# Stuttgart 21 – Erörterung im Planfeststellungsabschnitt 1.3b

Vorschlag der Stadt zur Verbesserung der Schallschutzmaßnahmen

# Verbesserte Gestaltung und Einbindung der Schallschutzmaßnahmen

## Antrag im Rahmen der Einwendungen der Stadt Leinfelden-Echterdingen

TEILBEREICH 8-10: Oberaichen Rohrstraße

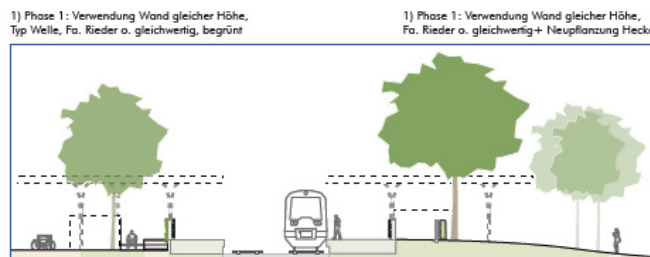
- Planung DB, freistehende Lärmschutzwand  
Quelle: DB, PFA 1.3b, Lageplan Gleisplanung, Stand 15.03.2017
- Änderung der Planung: Änderung Lage Schallschutzwand  
Planung LE:
- Lärmschutzwand architektonisch gestaltet
- Lärmschutzwand mit Vegetation (Begrünte Wand)
- Lärmschutzwand mit integrierter Funktion
- - - spätere Baumaßnahme (Eigenes Verfahren)

TEILBEREICH 1: Echterdingen

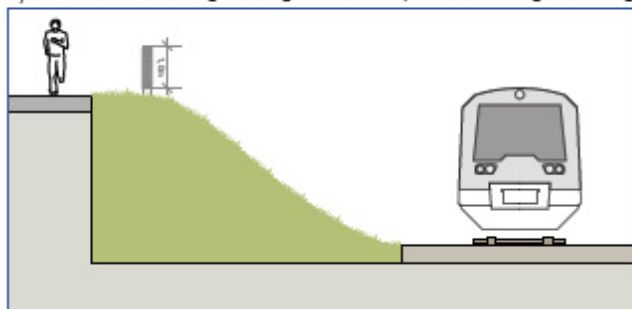
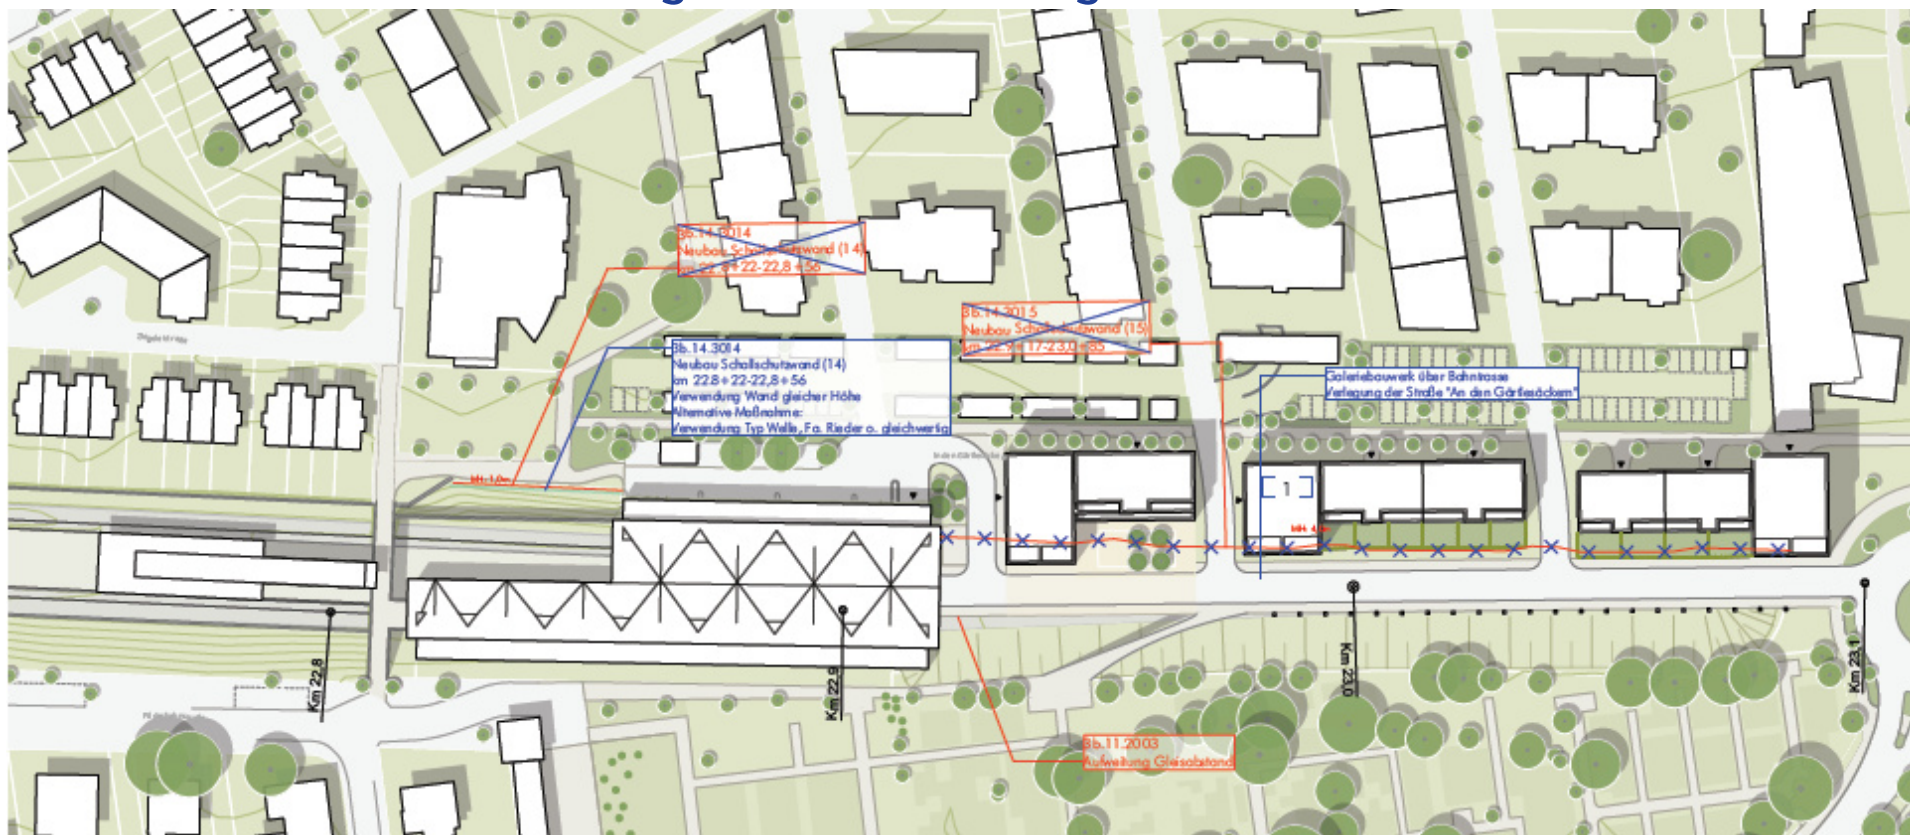
1) Phase 1: Verwendung Wand gleicher Höhe, Fa. Rieder o. gleichwertig

- Planung DB, freistehende Lärmschutzwand  
Quelle: DB, PFA 1.3b, Lageplan Gleisplanung, Stand 26.11.2018
- ✕ nicht mehr Gegenstand der Planung, hier von Seiten DB  
Quelle: DB, PFA 1.3b, Lageplan Gleisplanung, Stand 26.11.2018
- Planung LE:  
Lärmschutzwand architektonisch gestaltet
- - - spätere Baumaßnahme (Eigenes Verfahren)

TEILBEREICH 2: Leinfelden Markomannestraße

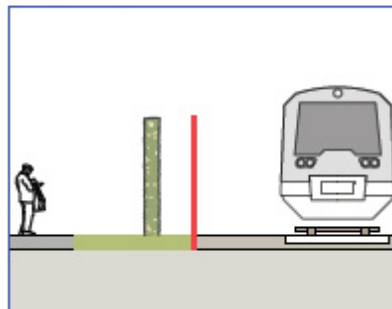
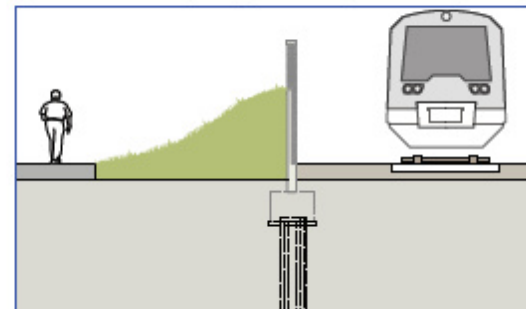
- Planung DB, freistehende Lärmschutzwand  
Quelle: DB, PFA 1.3b, Lageplan Gleisplanung, Stand 15.03.2017
- Planung LE:  
Lärmschutzwand architektonisch gestaltet
- Gestaltete Stützwand für Erdauffüllung
- Planung DB, freistehende Lärmschutzwand Ergänzung um zusätzliche Vegetation (Hecke)

1) Phase 1: Vorgesehene Schallschutzmaßnahme DB + Neupflanzung Hecke

2) Phase 1: Verwendung Wand gleicher Höhe, Fa. Rieder o. gleichwertig

PHASE 1: AKTUELLER ÄNDERUNGSANTRAG LE  
 TEILBEREICH 3+4: Leinfelden Südwest und Bahnhofstraße

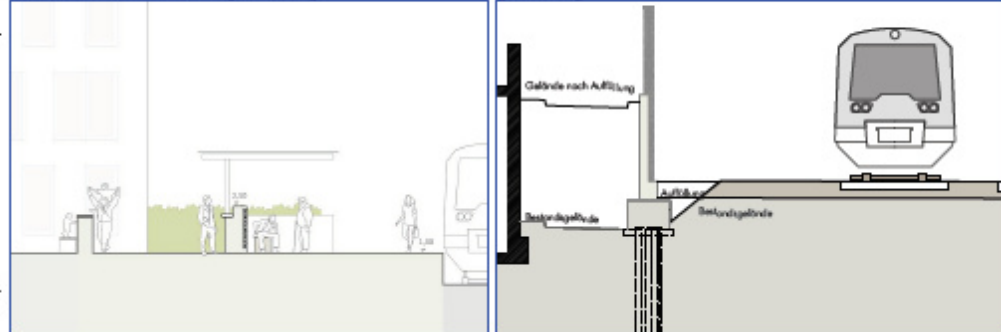
1) Phase 1: Verwendung Wand gleicher Höhe, Fa. Rieder o. gleichwertig, Integration der Wand in die Bahnsteignutzung  
 --> Kombination mit Bahnsteigmöblierung

2) Phase 1: Lärmschutz als Stützmauer mit Bohrpfählen für Auffüllung Bestandsgelände. Verwendung Wand gleicher Höhe, Fa. Rieder o. gleichwertig

— Planung DB, freistehende Lärmschutzwand  
 Quelle: DB, PFA 1.3b, Lageplan Gleisplanung, Stand 26.11.2018  
✕ Änderung der Planung: Änderung Lage Schallschutzwand  
 Planung LE:  
— Lärmschutzwand architektonisch gestaltet  
— Lärmschutzwand mit integrierter Funktion  
— Gestaltete Stützmauer für Erdauffüllung  
— Gestaltete Stützmauer für Erdauffüllung (freiwillige Maßnahme)  
- - - spätere Baumaßnahme (Eigenes Verfahren)

TEILBEREICH 6+7: Leinfelden Manesquerstraße / Rohrerstraße

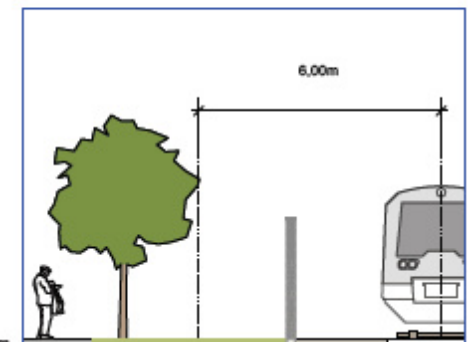
- Planung DB, freistehende Lärmschutzwand  
Quelle: DB, PFA 1.3b, Lageplan Gleisplanung, Stand 26.11.2018
- Planung LE:  
Lärmschutzwand architektonisch gestaltet (mit Baumreihe)
- freiwillige Maßnahmen zum Lärmschutz (hier Erdmodellierung)
- - - spätere Baumaßnahme (Eigenes Verfahren)

1) Phase 1: Alternative Maßnahme:  
Verwendung Wand gleicher Höhe,  
Typ Welle, Fa. Rieder o. gleichwertig  
Baumreihe neu, Abstand zu Gleisachse = 6m

#### TEILBEREICH 8-10: Oberer Bereich Rohrerstraße

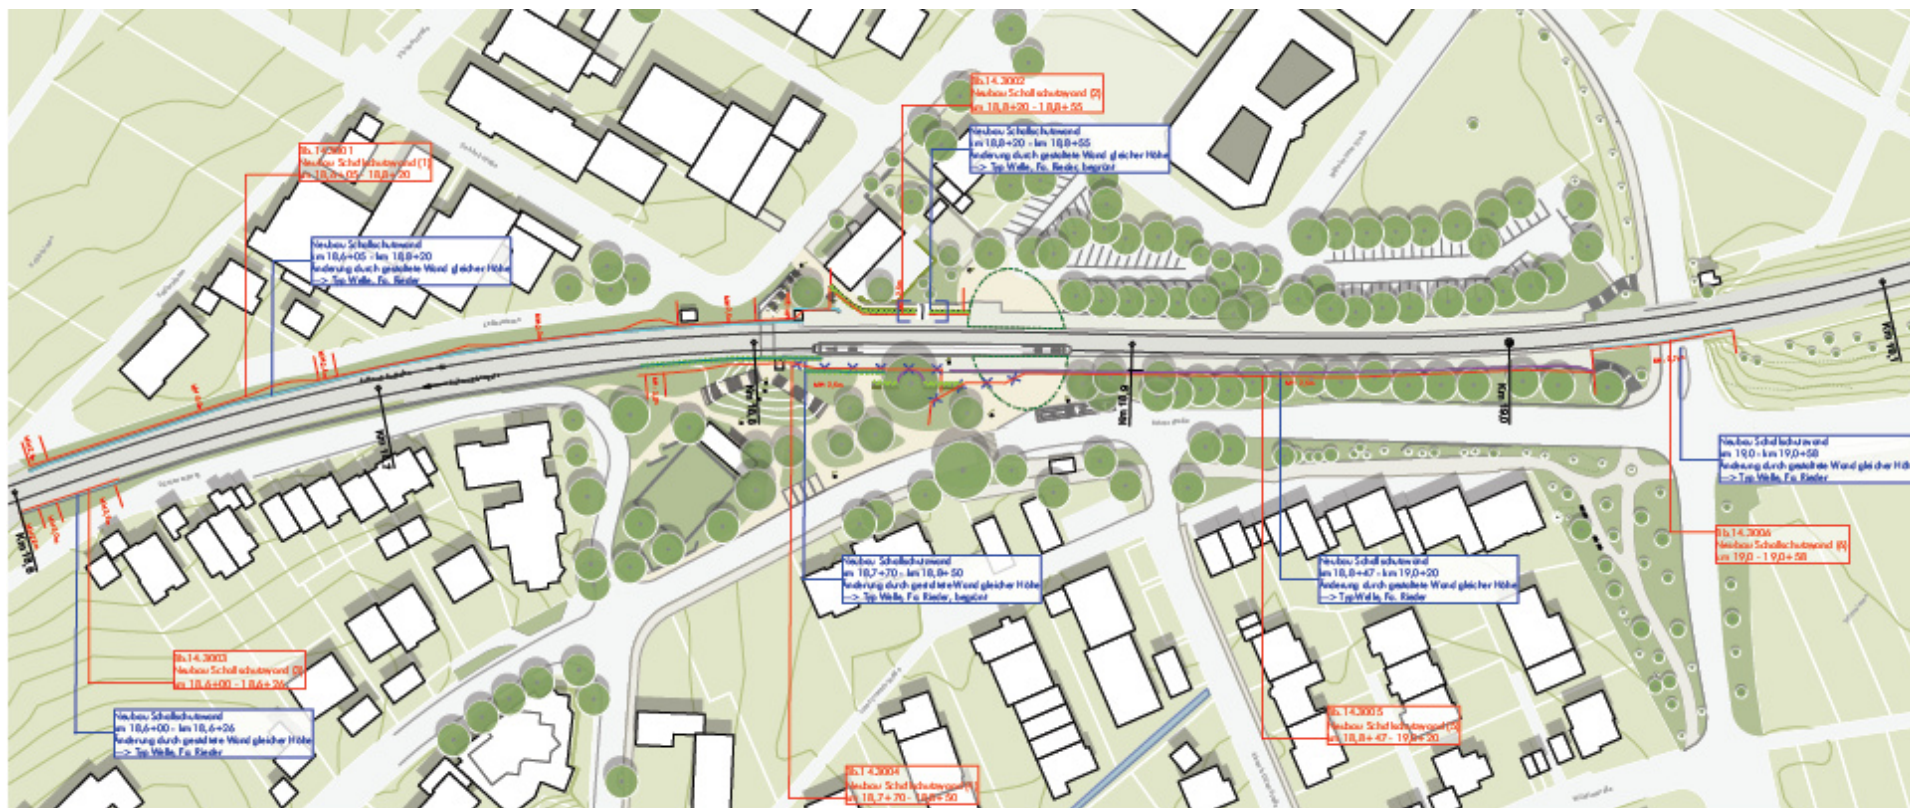
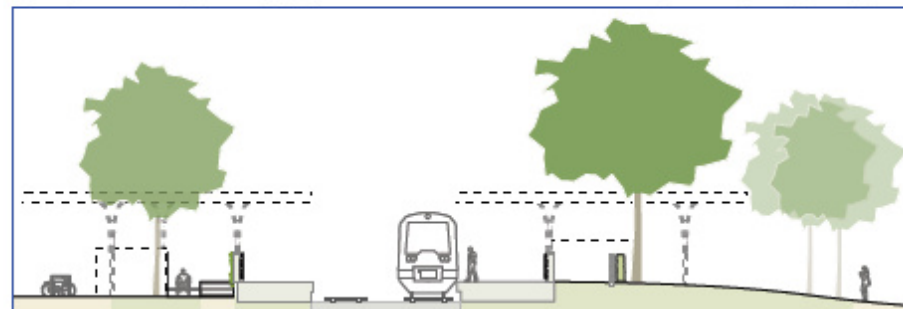
- Planung DB, freistehende Lärmschutzwand
- Quelle: DB, PFA 1.3b, Lageplan Gleisplanung, Stand 15.03.2017
- — Änderung der Planung: Änderung Lage Schallschutzwand
- Planung LE:
- Lärmschutzwand architektonisch gestaltet
- Lärmschutzwand mit Vegetation (Begrünte Wand)
- Lärmschutzwand mit integrierter Funktion
- - - spätere Baumaßnahme (Eigenes Verfahren)

1) Phase 1: Verwendung Wand gleicher Höhe,  
Typ Welle, Fa. Rieder o. gleichwertig, begrünt

1) Phase 1: Verwendung Wand gleicher Höhe,  
Fa. Rieder o. gleichwertig+ Neupflanzung Hecke
